**Forum mondial de l'harmonisation  
des Règlements concernant les véhicules**

**126<sup>e</sup> session**

**Amendements aux Règlements sur les saillies extérieures :****Règlement ONU n° 61 (Saillies extérieures des véhicules utilitaires)****Proposition de série 01 d'amendements au Règlement ONU  
n° 61 (Saillies extérieures des véhicules utilitaires)****Communication de l'expert de l'Allemagne au nom de l'équipe spéciale  
du Règlement ONU n° 46\***

Figure 1  
Exemple pour la détermination de la dimension en fonction de l'écartement maximal

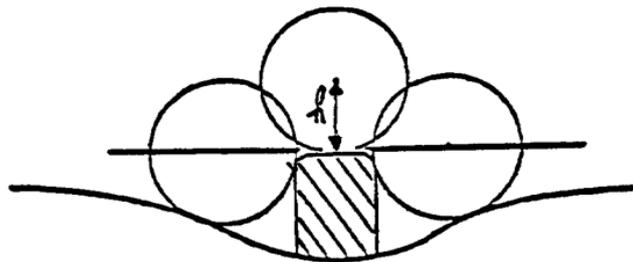
6.12.4 Les prescriptions du paragraphe 6.12.3 ci-dessus ne s'appliquent pas aux parties de la surface extérieure qui sont en saillie de moins de 5 mm, mais les angles extérieurs de ces parties doivent être arrondis, et sont considérés comme sans danger si ces parties sont en saillie de moins de 1,5 mm. La dimension de la saillie doit être déterminée selon la méthode suivante :

- 6.12.4.1 La dimension de la saillie d'un élément monté sur une surface convexe peut être déterminée soit directement soit en se référant à un dessin d'une section appropriée de l'élément tel qu'il est installé.
- 6.12.4.2 Si la dimension de la saillie d'un élément monté sur une surface non convexe ne peut pas être simplement mesurée, elle doit être déterminée en fonction de l'écartement maximal du centre d'une sphère de 100 mm de diamètre par rapport au plan nominal de la surface lorsque la sphère est déplacée au-dessus de l'élément tout en restant en contact avec celui-ci. La figure 1 donne un exemple de l'utilisation de cette méthode.

Modèle A

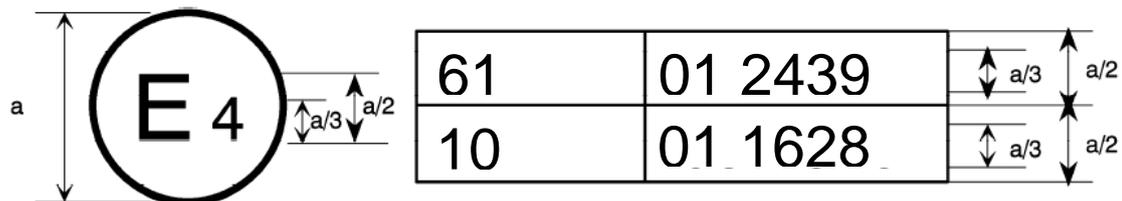
La marque d'homologation ci-dessus, apposée sur un véhicule utilitaire, indique que le type de ce véhicule a été homologué aux Pays-Bas (E4), en ce qui concerne les saillies extérieures, en application du Règlement ONU n° 61 et sous le numéro d'homologation 012439. **Les deux premiers chiffres de ce numéro indiquent qu'au moment où l'homologation a été délivrée, le Règlement ONU n° 61 comprenait déjà la série 01 d'amendements.**
